## PRÉFET DE TARN-ET-GARONNE

Direction Régionale de l'Environnement,  
de l'Aménagement et du Logement

Objet: Société ITMLAI – Montbartier  
Dossier de porter à connaissance déposé le 23 mai 2013

Réfer: FD/2014-0250  
Transmission préfecture du 23 mai 2013

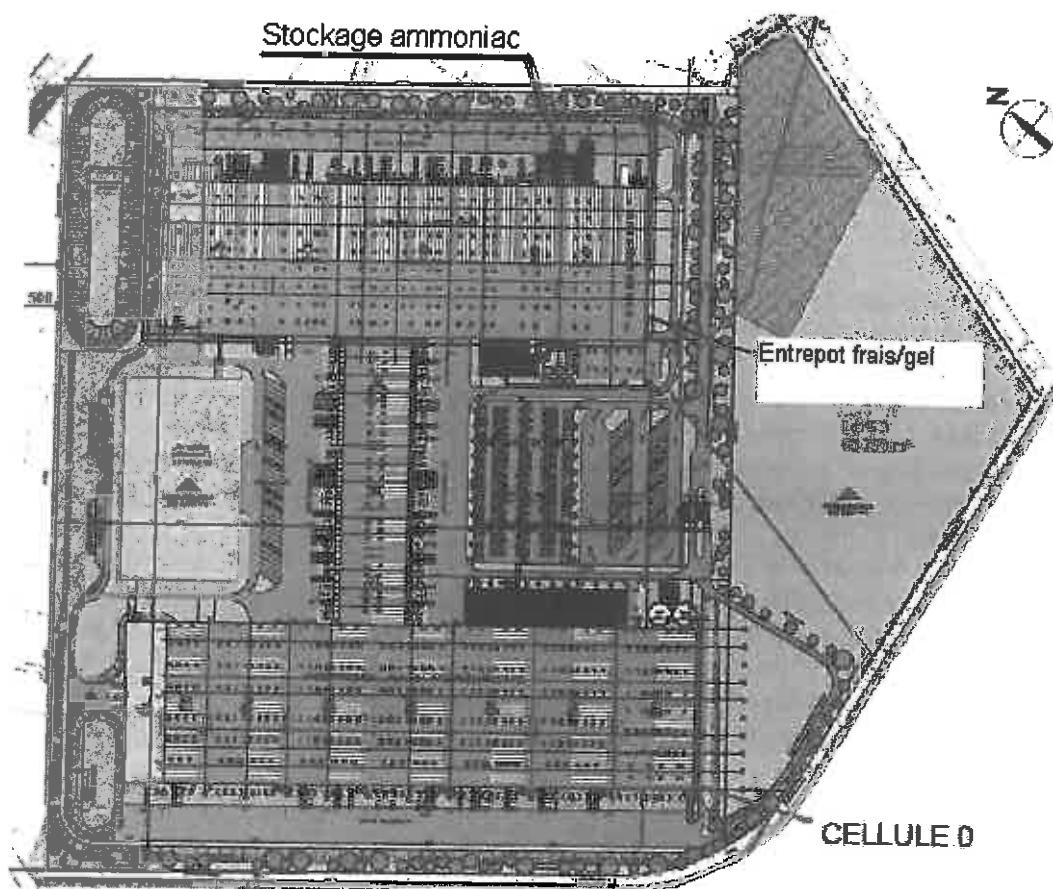
L'arrêté préfectoral d'autorisation prévoyait à l'article 7.2.1-b) que l'exploitant fournit un complément à l'étude de dangers modélisant l'évaporation d'une plaque en cas de fuite d'ammoniac en salle des machines.
